NX 634 V-24

1955. Voor voeding uit accubatterij 24 V.

N.V. PHILIPS GLOEILAMPEN- FABRIEKEN EINDHOVEN	Service Information	No. Bf10
CENTRAL SERVICE DIVISION		DATE 16-5-55
	GROUP: Apparat ARTICLE: Car-radio TYPE: NX 634 V - 06 - 12	JvE/SR

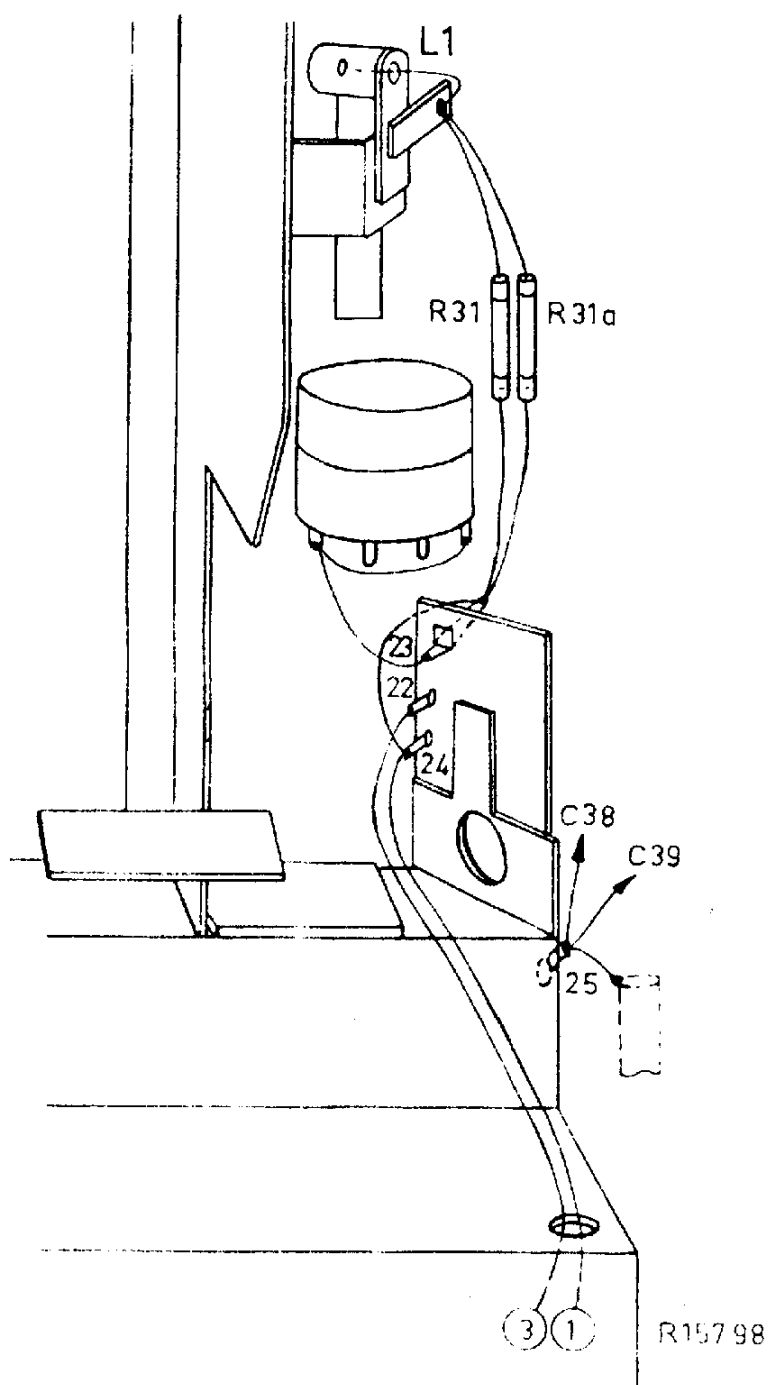
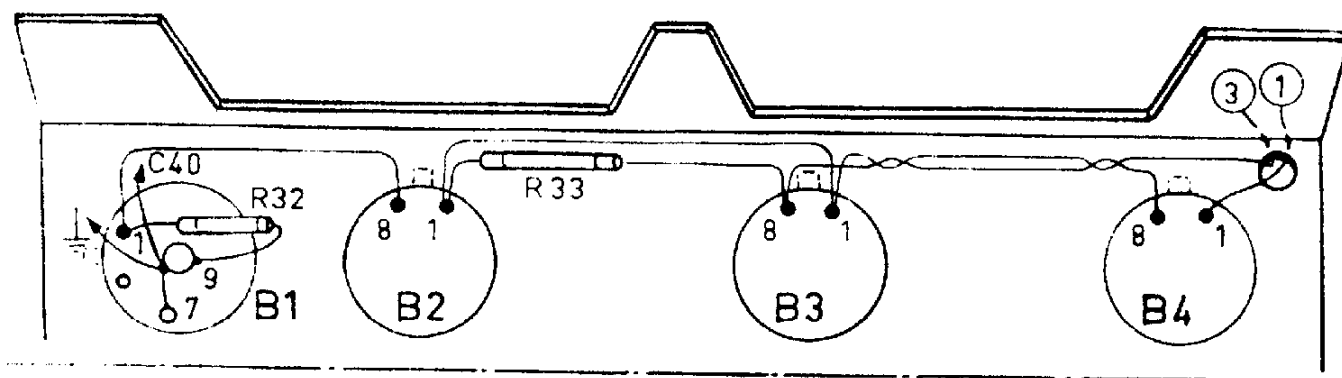
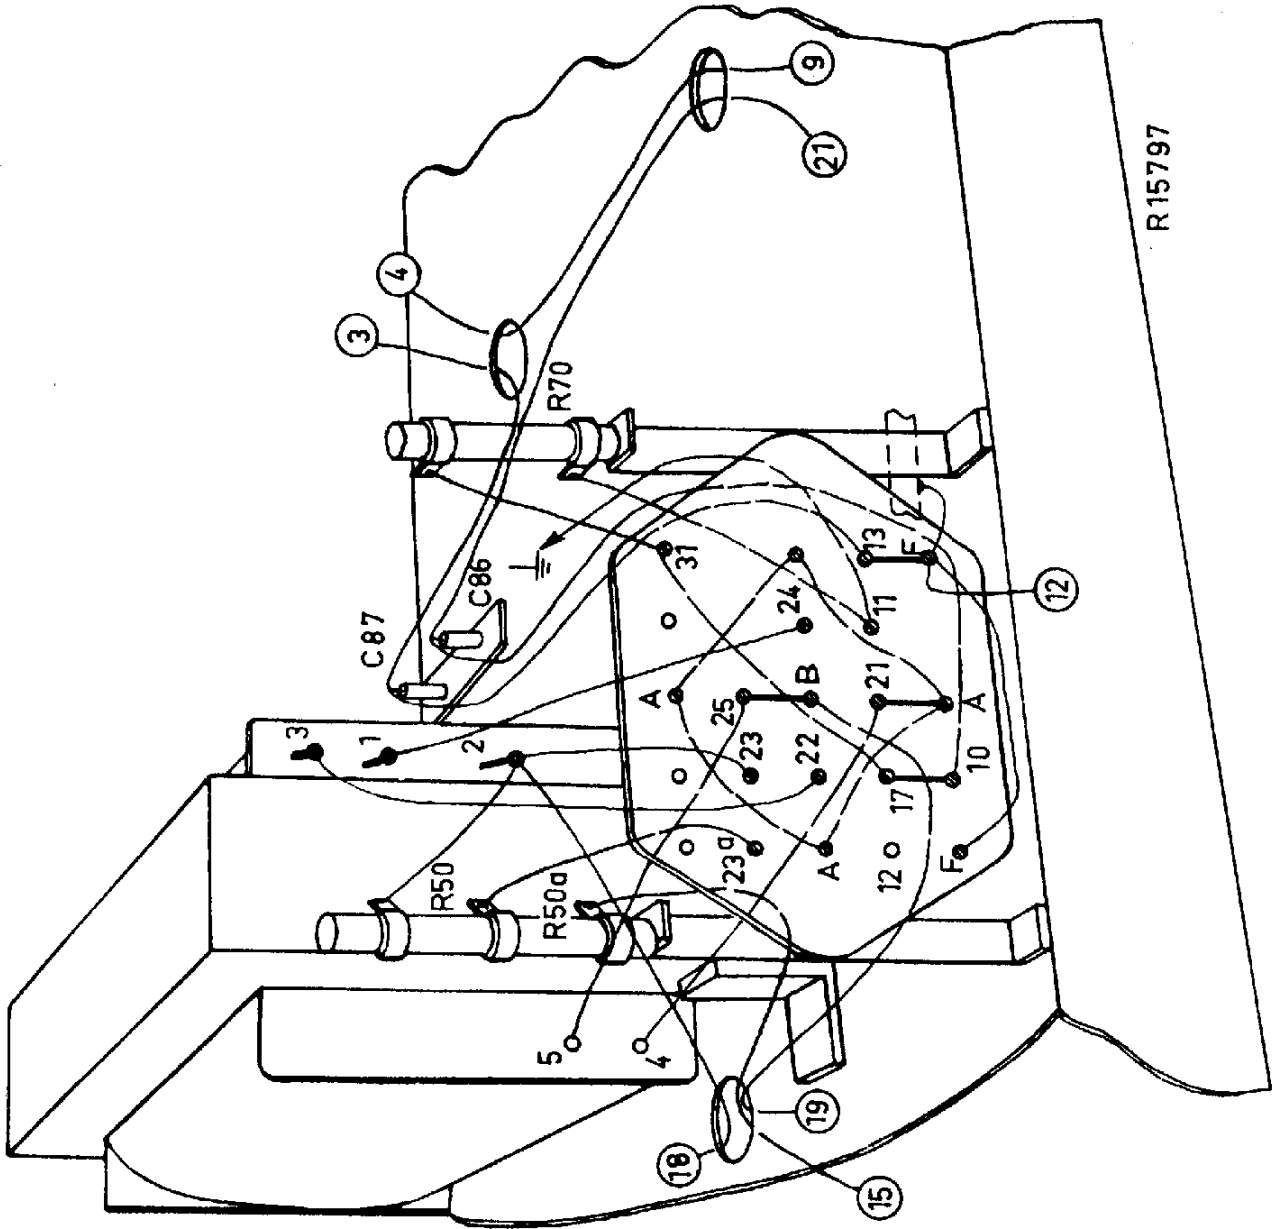
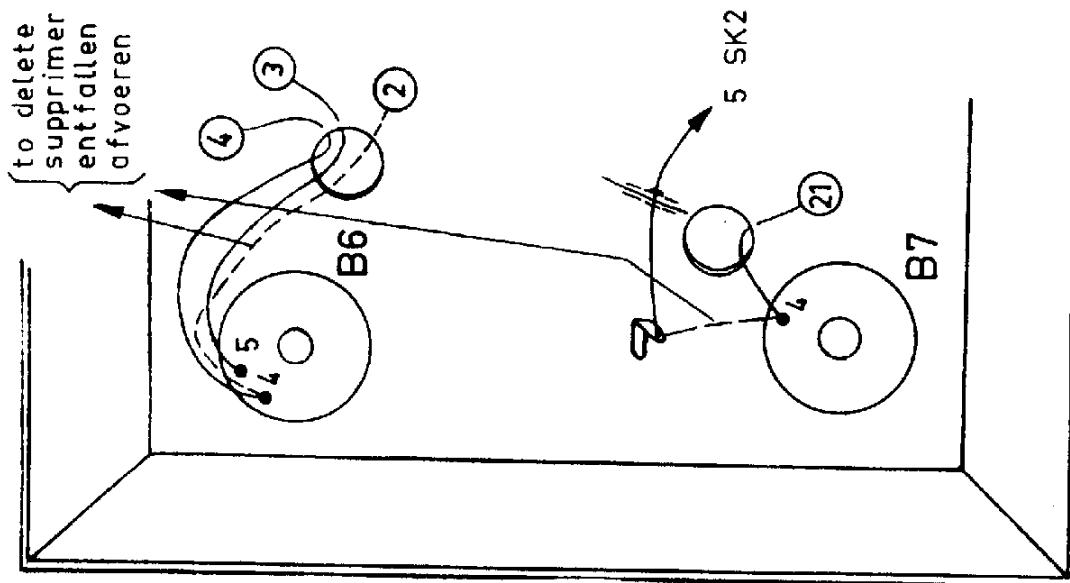
Deze ontvanger is gelijk aan de ontvanger NX634V-06 behoudens het volgende:

Afvoeren:

Toevoegen:

L1	verlichtingslampje	7994N-00
S52-S57	trillertransformator	A3 161 76
R50	weerstand	B8 300 31B/18E
Z1	zekering 10A	08 141 06

L1	verlichtingslampje	8089N-00
S52-S57	trillertransformator	A3 161 79.0
R31	weerstand 165Ω (2x par.)	A9 999 00/330E
R32	weerstand 220Ω	A9 999 00/220E
R33	weerstand 220Ω	A9 999 00/220E
R50	weerstand 39Ω	B8 300 31B/39E
R50a	weerstand 18Ω	B8 300 31B/18E
R70	weerstand 22Ω	B8 300 32B/22E
Z1	zekering 5A	08 141 07.0
